SINADOC n° 9842/2025
Rif. Emilia-Romagna PG. n. 365384 del 10/04/2025
Fascicolo n. 1317/12/2025

OGGETTO: PROCEDIMENTO UNICO DI VIA PER IL RILASCIO DEL PROVVEDIMENTO AUTORIZZATORIO UNICO REGIONALE (PAUR), COMPRENSIVO DI VALUTAZIONE DI IMPATTO AMBIENTALE (VIA) VOLONTARIA, AI SENSI DEL D.LGS. N. 152/2006, DELLA L.R. N. 4/2018, E AUTORIZZAZIONE UNICA AMBIENTALE (AUA) AI SENSI DEL DPR N. 59/2015 RELATIVO AL PROGETTO DENOMINATO “POTENZIAMENTO DEPURATORE RAVENNA 2° STRALCIO: 1° LOTTO – 2° LOTTO – NUOVO IMPIANTO CADITOIE”, LOCALIZZATO NEL COMUNE DI RAVENNA (RA) – PROPOSTO DA **HERA S.P.A.** (FASC. RER N. 1317/12/2025) - **RICHIESTA INTEGRAZIONI ED INTERRUZIONE TERMINI DEL PROCEDIMENTO**

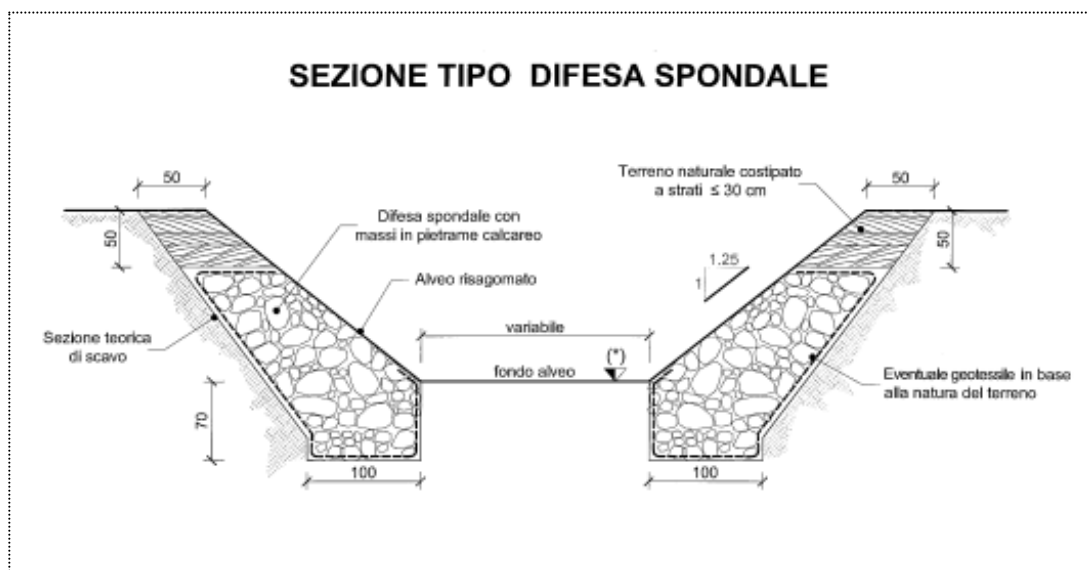
- f) in prospetto l'innesto del nuovo scarico di emergenza DN 1200 mm, completo di opera di difesa spondale in pietrame con dimensioni m 3+3 coassiali rispetto al citato tubo di scarico. Si precisa che il rivestimento spondale dovrà essere realizzato anche sulla sponda opposta all'innesto, sempre con le medesime dimensioni (m 6). Le caratteristiche del pietrame da adottare verranno specificate nel provvedimento di variante alla Conc.n.3393 del 22-12-1987. Inoltre, la sezione D-D dovrà essere aggiornata anche per quanto riguarda la difesa spondale da realizzare; a tale proposito si riporta di seguito un particolare tipologico di riferimento:

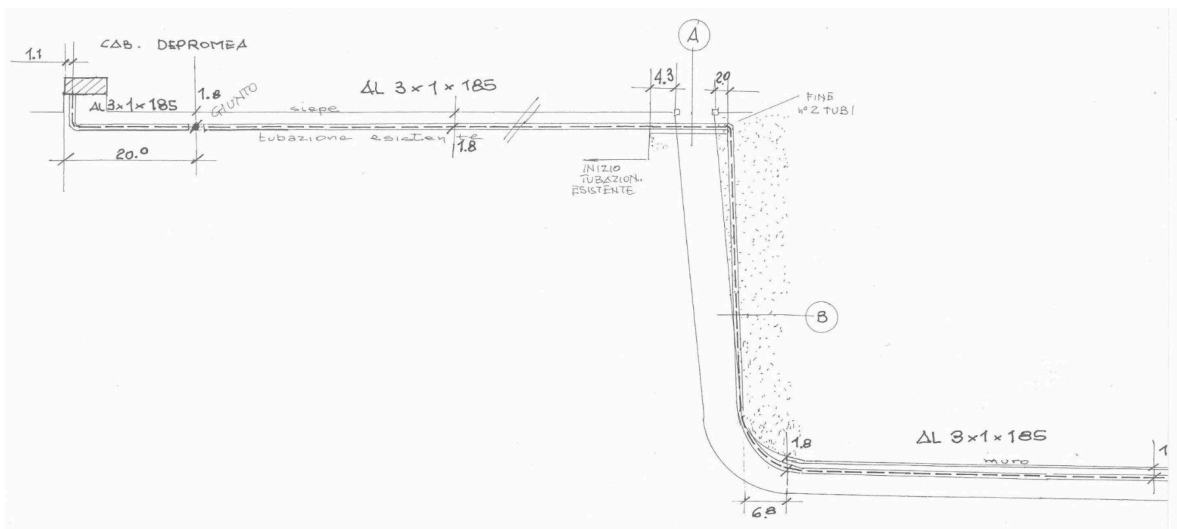
- 18) Considerato che, nell'area su cui è previsto l'intervento, vi è un cavo a media tensione (15kV) che viene interessato dalle attività di posa dei sottoservizi di progetto, tra l'impianto di depurazione e l'impianto di trattamento rifiuti dove il cavo viene intersecato nell'area di ingresso al depuratore, si chiede, per la gestione dell'interferenza, il dettaglio in sezione dei sottoservizi e di valutare inoltre una variazione del tracciato di questi sul lato ovest (si faccia riferimento all'elaborato esecutivo relativo al Cavo MT esistente riportato di seguito in scala 1:500).
